Modulo per la presentazione delle osservazioni per i piani/programmi/progetti sottoposti a procedimenti di valutazione ambientale di competenza statale

Progetto per la realizzazione di impianto eolico denominato "Poggio alle Pancole" Comune di Lajatico (PI).
Codice della procedura 7874 data di avvio 4-1-2022.

Progetto per la realizzazione di un impianto eolico, denominato "Poggio alle Pancole", costituito da n. 7 aerogeneratori, per una potenza complessiva pari a 42 MW, e delle rispettive opere di connessione alla RTN, da realizzarsi nel Comune di Lajatico (PI). Cod procedura 7874

OSSERVAZIONI – ALLEGATO 3

DOC 4

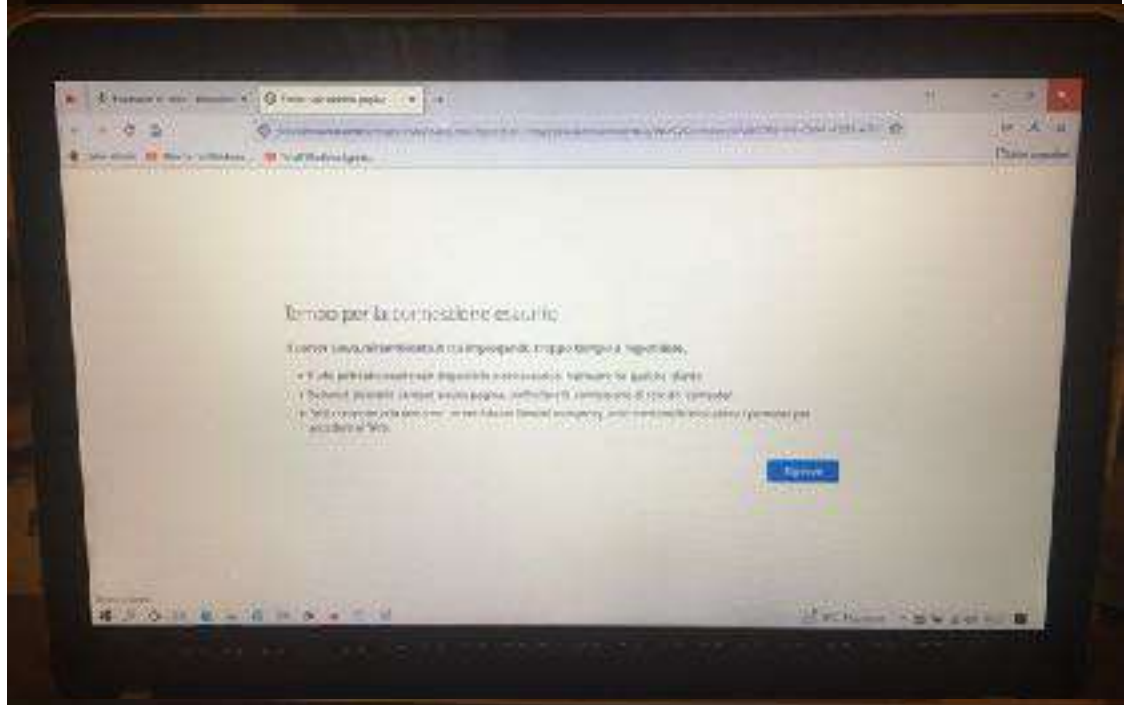
Addirittura se proviamo a reperire il progetto aprendo webGIS delle VIA in corso situato nel riquadro centrale in basso (vedi **DOC. 4**), una volta cliccato, dopo molto tempo di attesa e numerosi tentativi di accesso, ci appare la schermata con su scritto “*Errore caricamento pagine - Tempo di connessione scaduto*” (vedi **DOC. 5**).

DOC 7

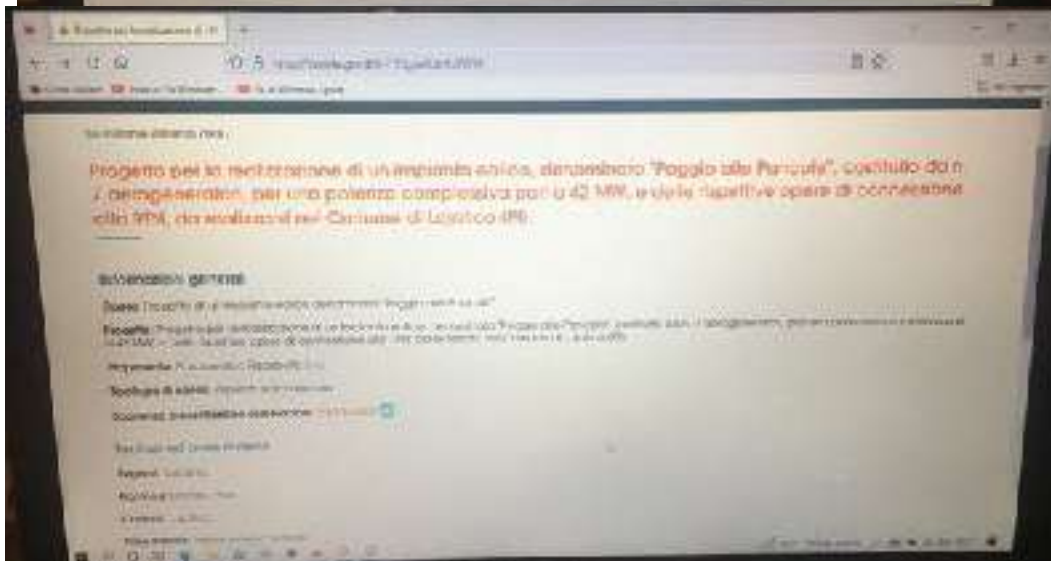
Neanche ritornando sulla home page del MITE valutazioni e autorizzazioni ambientale, nella barra in basso, scrivendo “LAJATICO” si riesce ad entrare in una pagina che contiene un elenco con il progetto in argomento: la schermata che appare dice infatti che “*Si è verificato un errore*” (vedi **DOC. 6 e 7**).

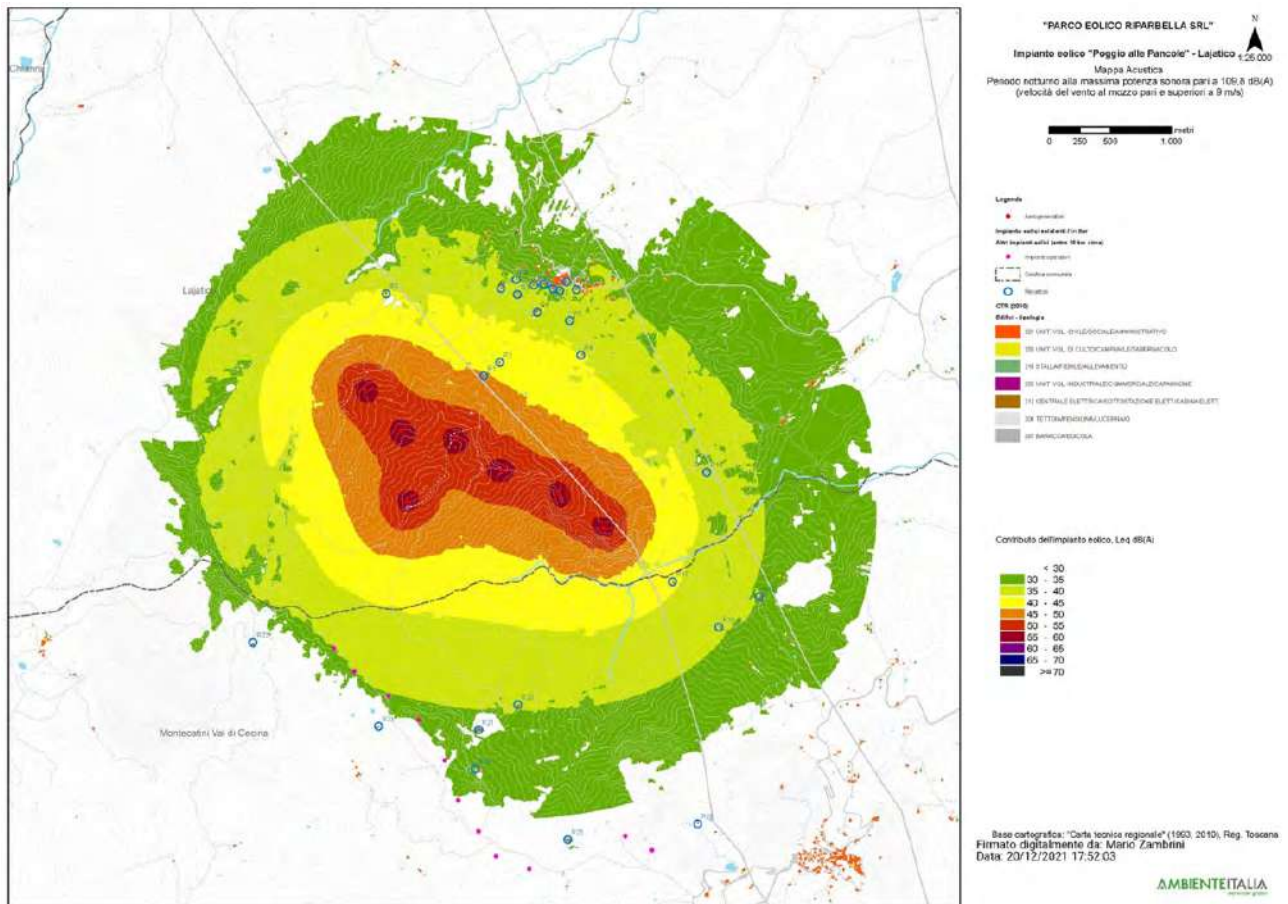
3. Nella valutazione del criterio differenziale a finestre chiuse si fa riferimento a un modello di facciata del fabbricato assolutamente non verosimile: il potere fonoisolante di un vetro 3 mm viene dichiarato 30 dB. Il potere fonoisolante di un vetro 3 mm, basta fare una veloce ricerca in letteratura, non supera i 25 dB e se ragioniamo di infisso nel suo complesso non siamo sopra i 20 dB. L'assunto della stanza 4 metri per 4 metri e volume 43 mc non è assolutamente cautelativo perché le camerette abitabili hanno superfici di calpestio inferiori ai 10 mq e volumi inferiori ai 30 mc. In ogni caso è pieno di stanze con superficie di calpestio inferiore ai 16 mq, basta una qualsiasi camera matrimoniale. La stima dell'indice dell'isolamento di facciata è quindi del tutto sovrastimata, quindi errata e porta a dichiarare che il livello di rumore ambientale a finestre chiuse è inferiore al limite di applicabilità sia di giorno che di notte. Ciò non è corretto e, in situazioni di bassa rumorosità residua come stimata/misurata dai tecnici, quando il differenziale si applica, SI SUPERA. Risulta evidente che senza l'assunto della valutazione errato dell'isolamento di facciata il criterio differenziale a finestre chiuse risulta superato.

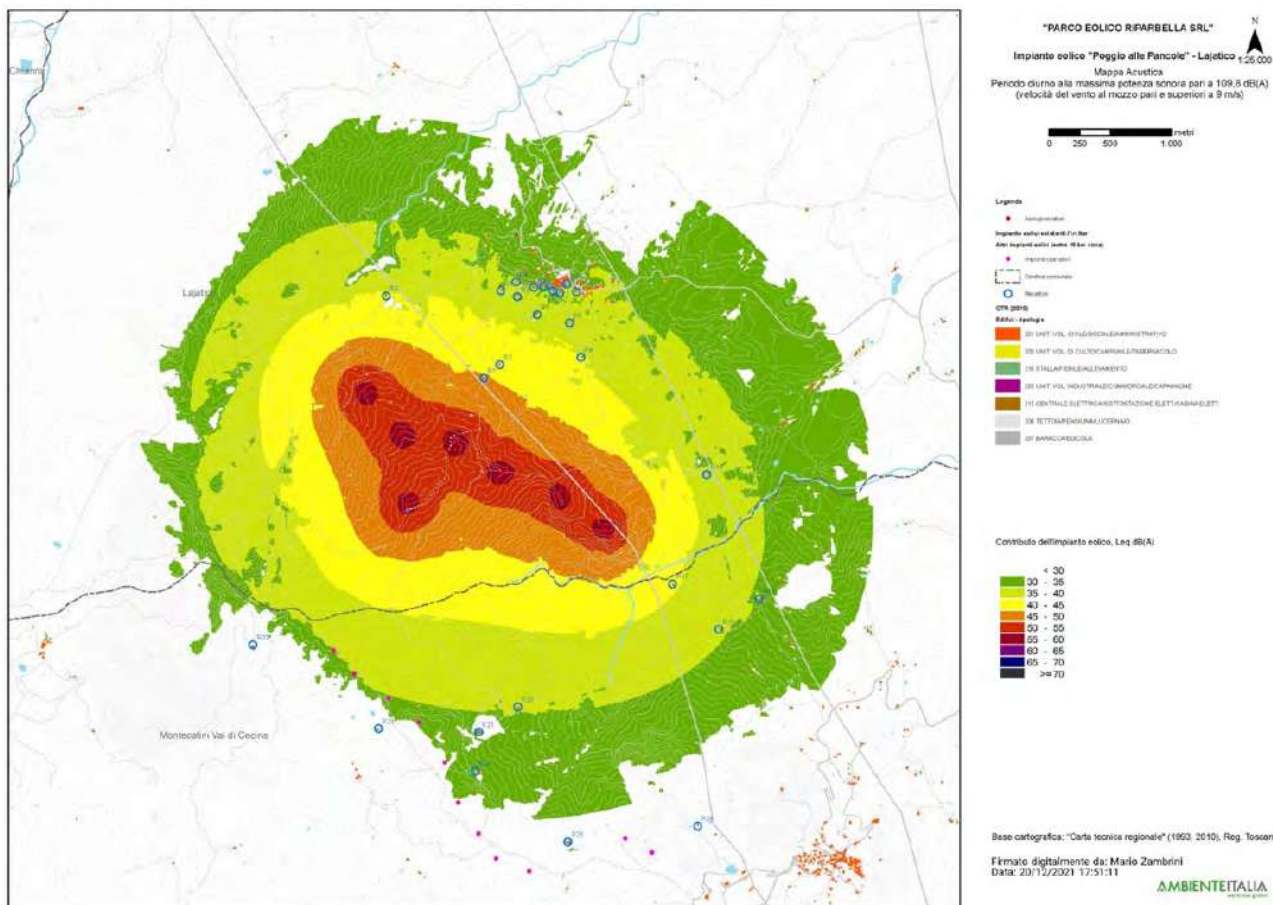
4. L'osservazione ancora più cogente riguarda l'assunto dell'abbattimento di una parete a finestre aperte pari a 10 dB. 10 dB di abbattimento, prova qualsiasi misura che si possa fare in qualsiasi situazione, può andare bene in caso di parete molto grande, di importante R_w e con finestra piccola, inferiore al 5% della superficie finestrata. Già una stanza normalissima di una cameretta con finestra 1,2x1,4, mediante misura a 1 m dalla facciata in esterno e una all'interno con fonometro a 1 m dalla finestra aperta e oltre 1 m dalle altre superfici riflettenti microfoni a 1,5 m di altezza non presenta abbattimento del rumore superiore a 6 dB, a meno di non avere all'interno un ambiente sovraccarico di arredi solo fonoassorbenti in una condizione assolutamente non realistica. Se poi ci spostiamo a una camera con una banale porta finestra da 1,2mx2,4m si perde un ulteriore dB di abbattimento e in situazioni, che esistono tranquillamente, di infissi ampi (tipo 1,8x2,4 o 2x2,4 o anche oltre) si arriva a situazioni in cui l'unico abbattimento che offre la parete è la riduzione di 3 dB dati dai coefficienti di riflessione di facciata. Coefficiente di riflessione di facciata che, oltretutto, qui non risulta valutato.

Se ne deduce che ipotizzando un abbattimento delle pareti inferiore a quello della valutazione e conforme alle stime riportate il criterio differenziale a finestre aperte si applica e SI SUPERA, sempre con riferimento ai bassi livelli di rumorosità registrati e che sono caratteristici della zona.

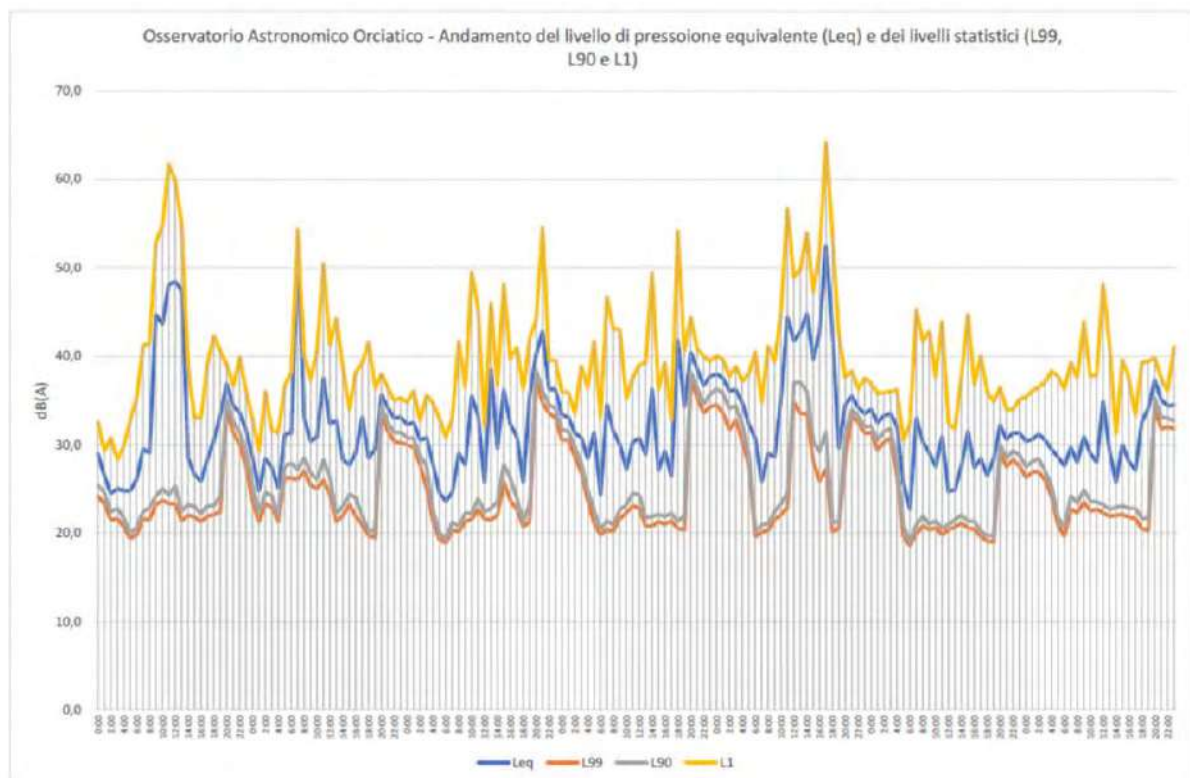
pagina 28 che in corrispondenza di livelli di pressione equivalente Leq intorno ai 45 dB(A), i livelli

di pressione istantanea L1 si aggirano intorno ai 63 e 65 dB(A) o comunque superiori a 50 dB(A) e questo per periodi di 4 e 9 ore, quindi per buona parte della giornata.
